Comisión Nacional
de Hidrocarburos

**DICTAMEN DEL PROYECTO
DE EXPLOTACIÓN COMPLEJO
ANTONIO J. BERMÚDEZ**

SEPTIEMBRE 2011

Figura 2.- Ubicación de la poligonal del proyecto, el área autorizada ambientalmente y las asignaciones del Proyecto de Explotación Complejo Antonio J. Bermúdez.

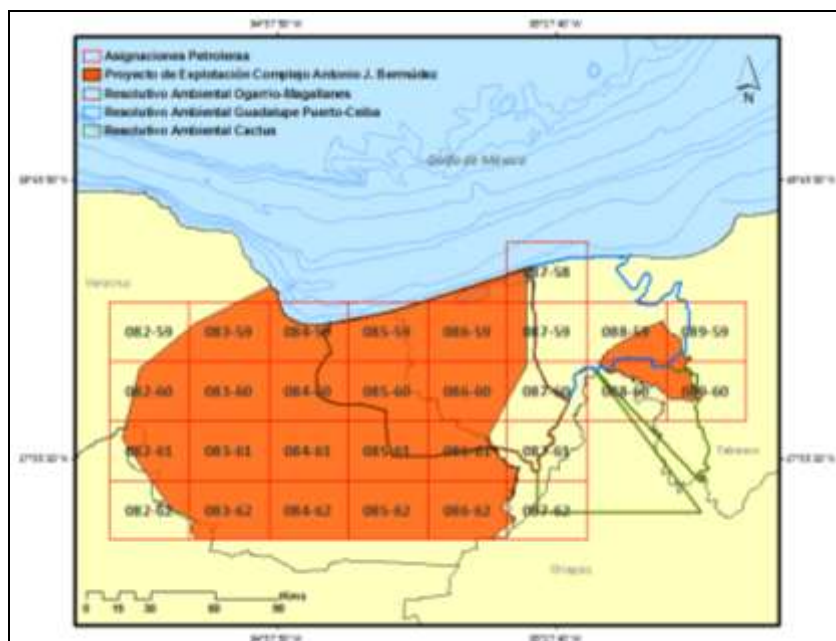
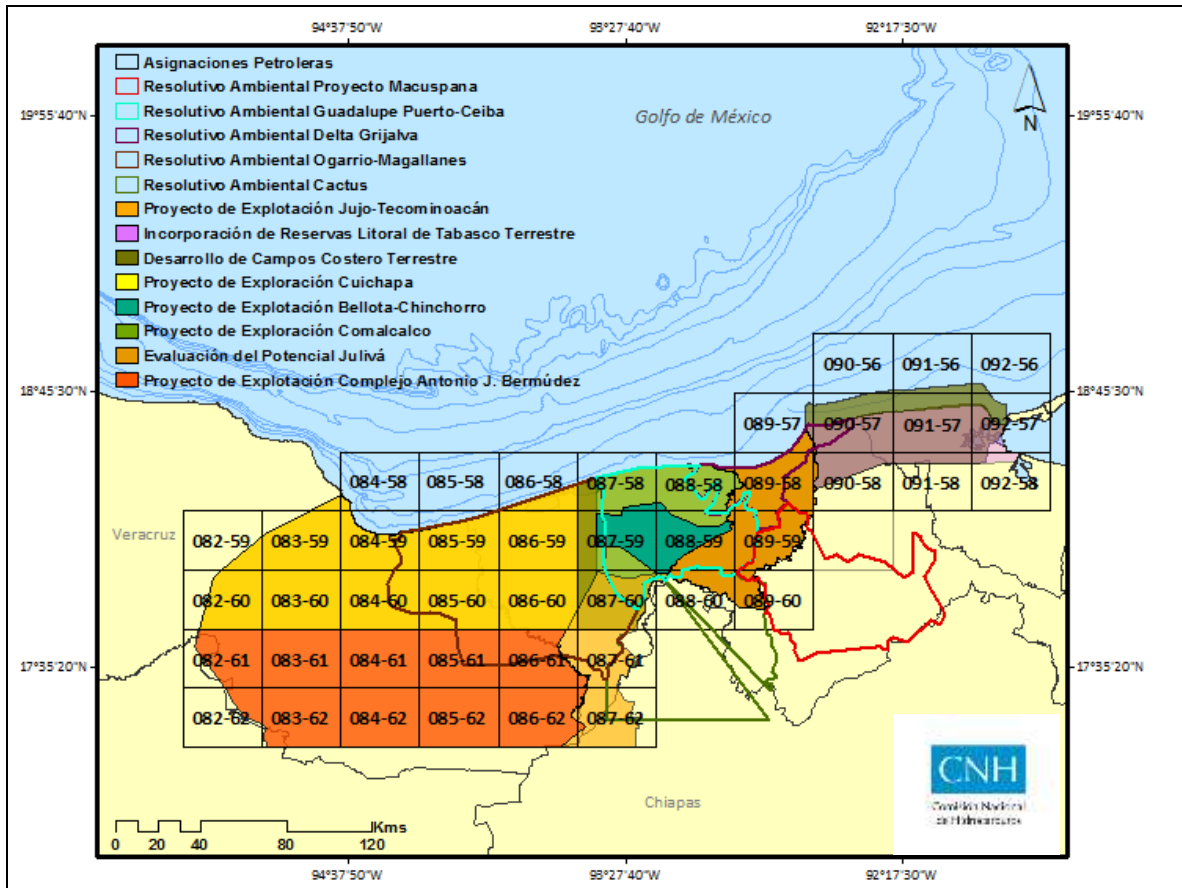
- a) De acuerdo a las Figuras 2 y 3, las áreas 087-58, 084-59, 085-59, 086-59, 087-59, 084-60, 085-60, 086-60, 087-60, 085-61, 086-61 y 087-61 cuentan parcialmente con la autorización en materia de impacto y riesgo ambiental para la realización de las actividades por parte de la autoridad (SEMARNAT) mediante el oficio resolutivo correspondiente al Proyecto “Desarrollo de Actividades Petroleras del Proyecto Ogarrio Magallanes”.

- f) Los oficios resolutivos que PEP manifiesta contienen las autorizaciones en materia ambiental para el proyecto, no detallan con precisión el área de influencia de las actividades del Proyecto de Explotación Complejo Antonio J. Bermúdez, por lo que se recomienda que para las actualizaciones o modificaciones de dichas autorizaciones ambientales, se detallen las actividades correspondientes a cada proyecto y campo petrolero presentado a esta Comisión. Asimismo, se recomienda incluir en la documentación presentada por Pemex una tabla que indique el grado de avance en la realización de las actividades autorizadas por los oficios resolutivos correspondientes al Proyecto de Explotación Complejo Antonio J. Bermúdez.

- g) Esta Comisión sugiere incluir en la documentación proporcionada por PEP un cuadro en donde se relacionen las coordenadas que se muestran en los oficios resolutivos mencionados con sus respectivas modificaciones para brindarle claridad a la zona de influencia del proyecto amparado.

Figura 4. Etapas que integran la evaluación de riesgos.

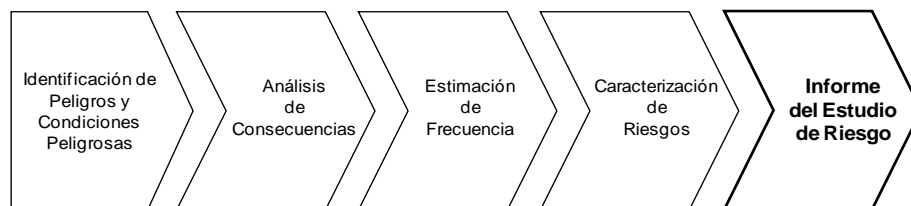
PEP presenta en la figura 4 las etapas que integran la evaluación de riesgos sin dar mayores detalles en cuanto a la estimación de frecuencias, caracterización de riesgos y el informe del estudio del riesgo.
